Controle verslag van elektrische installaties op laagspanning en op zeer lage spanning

ORIGINEEL EXEMPLAAR
REF. 06/2026/54591/D01:1

DATUM VAN CONTROLE **09/02/2026 (11:30 - 12:20)** AGENT **Julien Terorde**
 ADRES VAN CONTROLE **Avenue Constant Montald 83 (verdieping Rez de chaussée) - 1200 Woluwe-Saint-Lambert** TYPE CONTROLE **Controlebezoek verkoop oude installatie (8.4.2)**

BESLUIT : NIET CONFORM

Elementaire situatieschets et samenvattende beschrijving van de borden

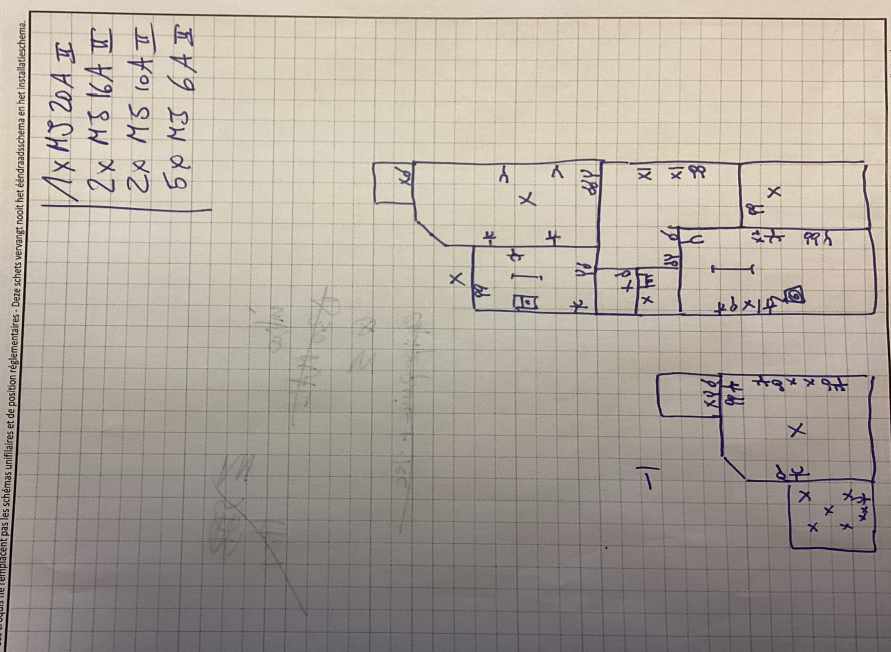
1x MS 20A II
2x MS 16A II
2x MS 10A II
5p MS 6A II
